改善箇所説明図③

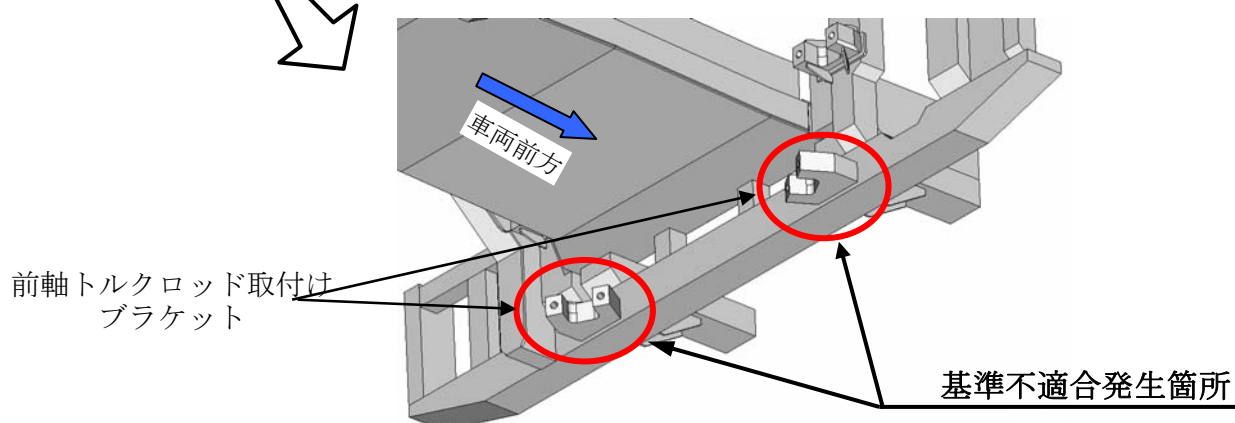
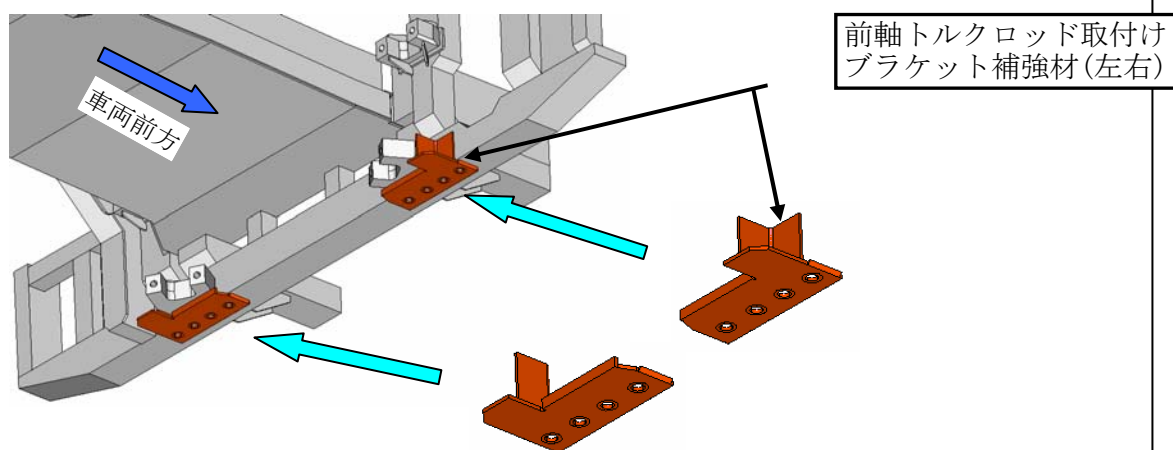
前軸緩衝装置のトルクロッド取付けブラケットの取付け強度が不足しているため、亀裂が発生するものがある。そのため、そのままの状態で使用を続けると亀裂が進行し、最悪の場合、トルクロッド取付けブラケットの溶接部が破断するおそれがある。

全車両、前軸トルクロッド取付けブラケット溶接部に補強材を追加する。

注： 内は、追加する部品を示す。

識別：補強材付近に、黄色ペイントを塗布する。
